1.1 CONCEPTO TÉCNICO No. CT:	**6790**
1.2 ÁREA:	Técnica y de Gestión
1.3 COORDINACIÓN:	Investigación y Desarrollo
1.4 REFERENCIA CRUZADA RADICADO FOPAE:	2013ER585
1.5 RESPUESTA OFICIAL No.	RO-61186

2.1 SOLICITANTE:	CURADURÍA URBANA No. 4
2.2 PROYECTO:	VIVIENDA MULTIFAMILIAR
2.3 LOCALIDAD:	18. Rafael Uribe Uribe
2.4 UPZ:	54. Marruecos
2.5 BARRIO O SECTOR CATASTRAL:	Villa Gladys II
2.6 DIRECCIÓN:	Calle 48B Sur No. 9A- 34
2.7 CHIP:	AAA0010WBTO
2.8 MANZANA CATASTRAL:	20
2.9 PREDIO CATASTRAL:	09
2.10 ÁREA (Ha):	0.006 (*)
2.11 FECHA DE VISITA:	Febrero 7 de 2013

Figura No. 1. Localización General del proyecto ubicado en la Calle 48B Sur No 9A-34, en el Plano Normativo de Amenaza por Remoción en Masa del POT (Decreto 190 de 2004), el cual se encuentra en *Amenaza Media*.

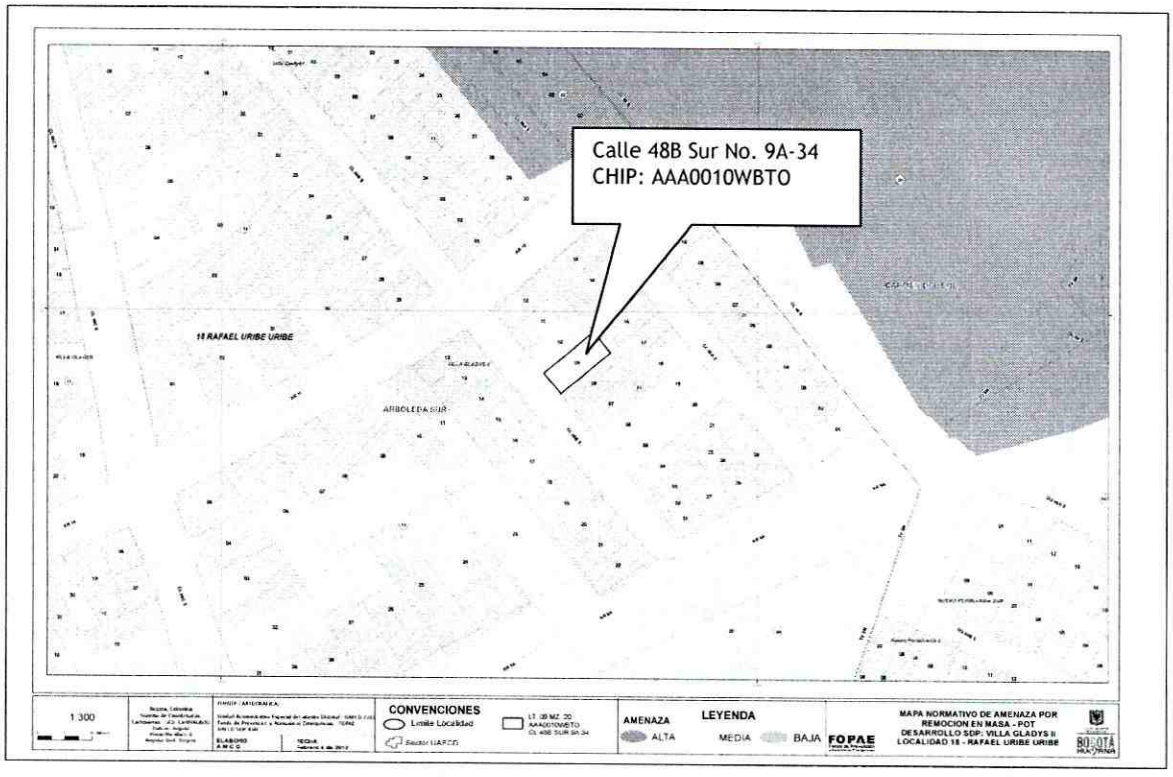
Conforme con el plano normativo de "Amenaza por Remoción en Masa" del Plan de Ordenamiento Territorial de Bogotá - POT, el sector del proyecto ubicado en la Calle 48B Sur No. 9A - 34, de la Localidad de Rafael Uribe Uribe, se encuentra en una zona de AMENAZA MEDIA por procesos de remoción en masa (Figura 1).

Fotografía No. 1. Predio en donde se desarrollará el proyecto, ubicado en la Calle 48B Sur No. 9A-34, de la Localidad de Rafael Uribe Uribe

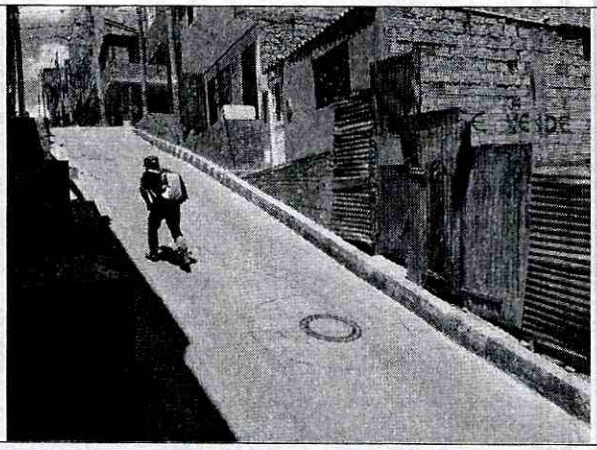
En el momento de la visita técnica al predio ubicado en la Calle 48B Sur No. 9A-34, de la Localidad de Rafael Uribe Uribe, se encontró un lote vacío con un cerramiento en tejas metálicas. Según dicha inspección, se pudo establecer que no hay evidencias de afectación por procesos de remoción en masa, ni de carácter local al interior del predio, ni de carácter general en las zonas aledañas al mismo.
El sector en donde se emplaza la citada edificación posee una pendiente alta, se encuentra totalmente consolidado y en el momento de la verificación técnica

adelantada en las edificaciones aledañas no se evidenciaban daños o patologías que permitieran identificar o definir la presencia de procesos de inestabilidad geotécnica en el área del proyecto. A pesar de lo anterior, se advierte que cualquier intervención que se realice, debe tener en cuenta la presencia de la infraestructura aledaña, por lo que el responsable del proyecto debe garantizar en todo momento la estabilidad general del lote y su entorno.
